Prot. 282-2024/FL/cdc_rep.15_out

Oggetto: Piano Intermodale ex legge 887/84 – Convenzione rep 7/2006 – Atto Applicativo rep. 15 Bretella di Monte Sant'Angelo – 1 lotto II stralcio e 2 lotto 1 stralcio
Riscontro nota EAV 0042634 del 28/10/2024 – Conferenza di servizi decisoria in forma semplificata e in modalità asincrona per accertamento di conformità urbanistica ed edilizia ai sensi del D.P.R. 383/94 e successive modifiche e integrazioni.
Intervento: lavori di realizzazione del nuovo ingresso e razionalizzazione dei parcheggi del complesso universitario di Monte S. Angelo - 1° stralcio alla Via Vicinale Cupa Cintia, 26 in Napoli (NA).
Soggetto proponente: Università degli Studi di Napoli Federico II

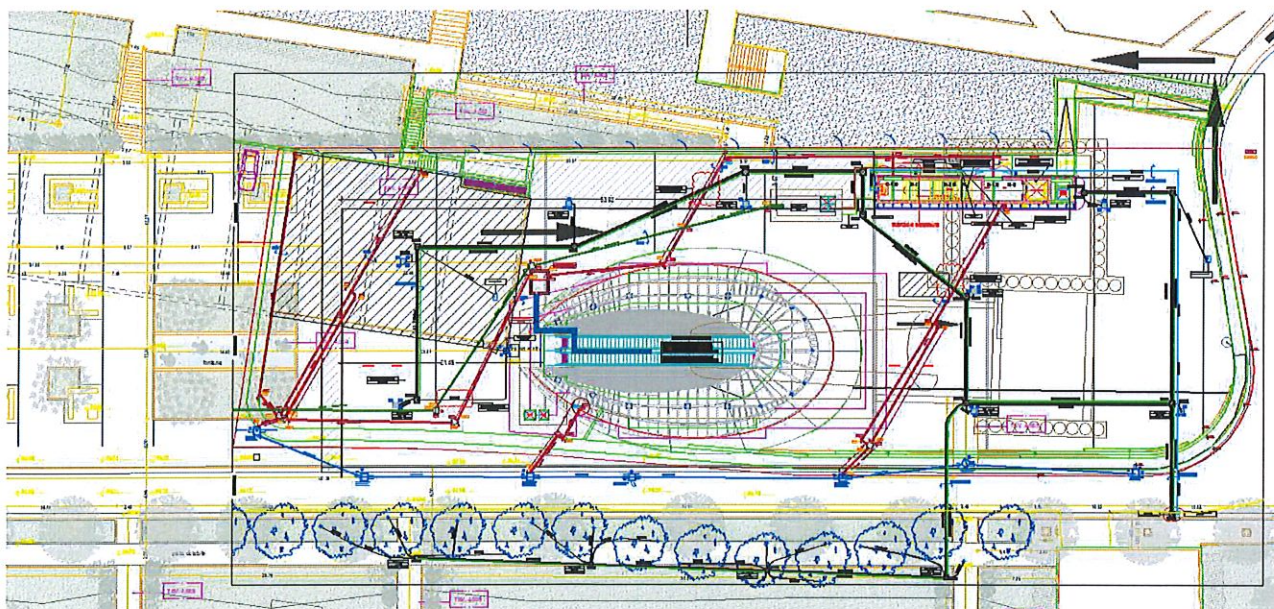
La prima immagine riporta la sovrapposizione delle opere oggetto della CDS con le opere realizzate nell'ambito del progetto Bretella di Monte Sant'Angelo, in particolare in corrispondenza del piazzale di accesso alla stazione di Monte Sant'Angelo – uscita Università, dove si evincono le interferenze con la regimentazione delle acque meteoriche e nere relative al pozzo di ingresso/uscita della stazione.

Pertanto, si ribadisce quanto già rappresentato con la ns. nota 066/2024 del 08/03/2024 ed in particolare che occorre, al fine di scongiurare il fermo dell'esercizio ferroviario, preservare tale sistema di smaltimento e/o concordare con la struttura di gestione della linea ferroviaria la progettazione e la modalità di eventuali interventi di riconfigurazione che si rendessero necessari per la realizzazione delle opere previste.

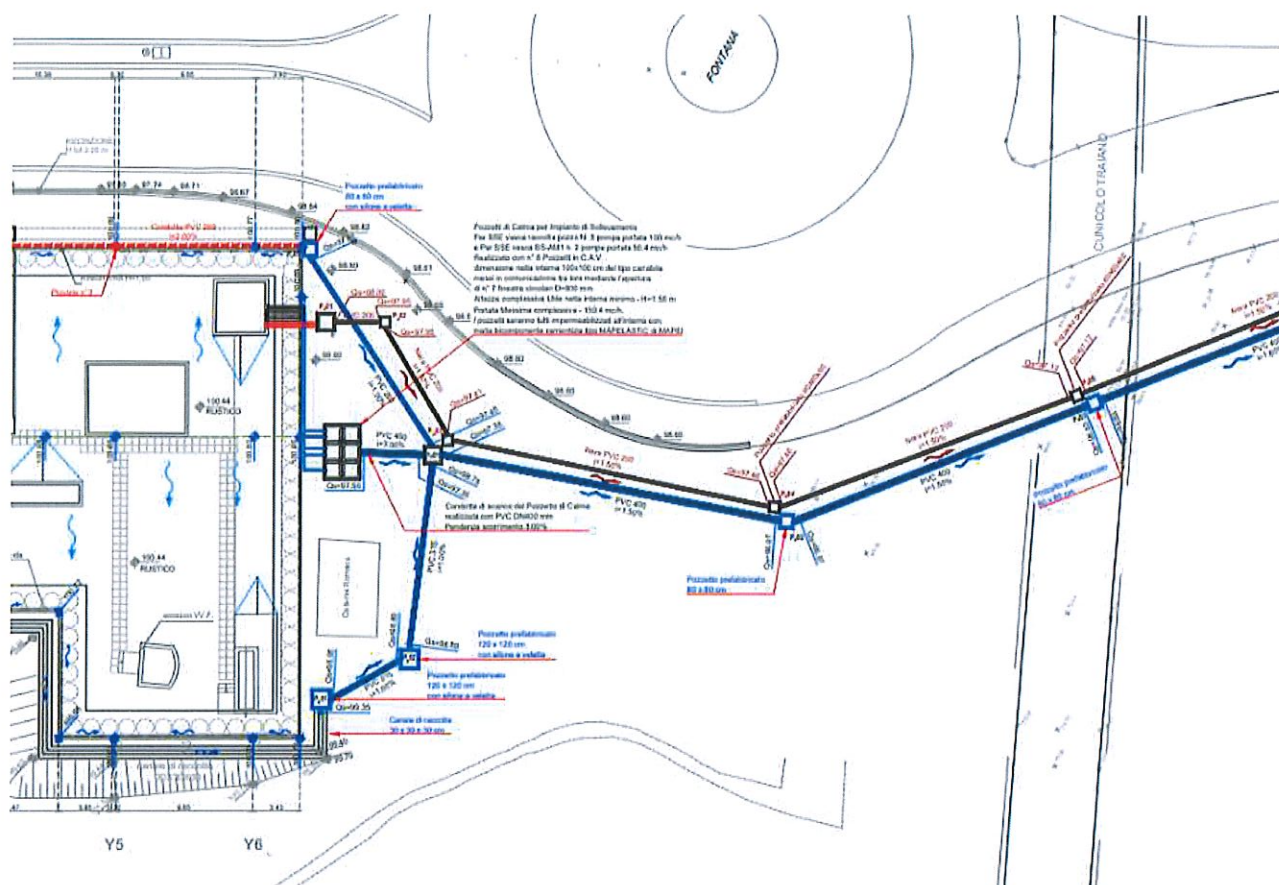
La seconda immagine riporta lo stralcio planimetrico dell'area adiacente la rotonda di via Cinthia con via Traiano, dove, nell'ambito del progetto di 2 stralcio, è prevista la realizzazione di un accesso con rampa alle aree universitarie e per il quale si sottolinea la potenziale interferenza con tubazioni di scarico delle acque bianche e nere della Sottostazione Elettrica adiacente, nonché quelle provenienti dal camerone di Stazione di Monte Sant'Angelo.
